FESTSTELLUNGSENTWURF

Stadt Heilbronn Strasse: NU Frankentbach / Neckgartach Nachster Ort: Heilbronn Projekt-Nr.: 16.016	Unterlage: 5-a Blatt-Nr.: 8-a Lageplan Erläuterung z. Deckblatt 8-a Maßstab: 1:500
--	--

Erläuterungsblatt Nordumfahrung Frankentbach / Neckgartach und Ausbau der L1100 Neckartalstraße	Geprüft: Stadt Heilbronn Amt für Straßenwesen Geprüfter: Heilbronn, den 08.07.2024
--	--

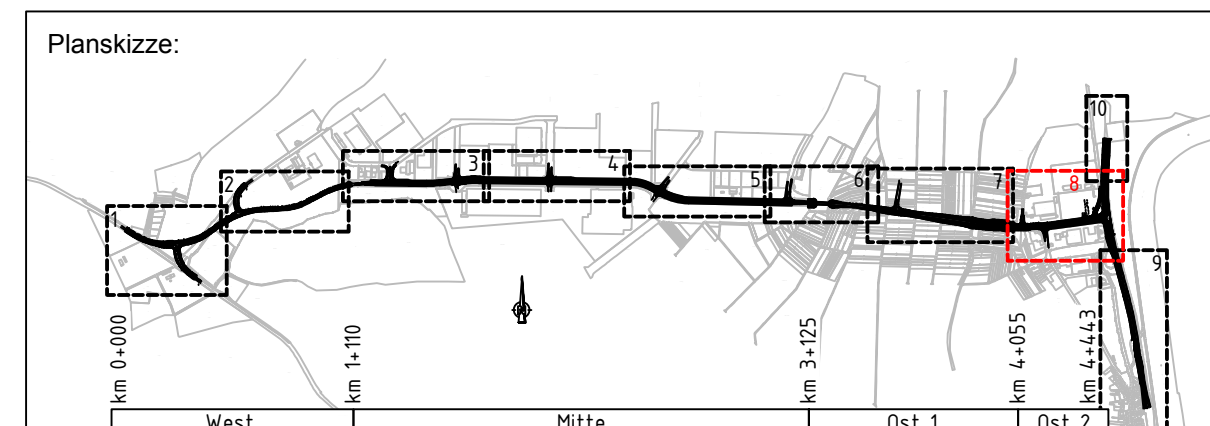
- 002 Darstellungsergänzung / Anpassung Planfeststellungsgrenze
- 030 Änderung des Grundverkehrs durch zwischenzeitlich erfolgten Kauf von Grundstücken durch die Stadt Heilbronn
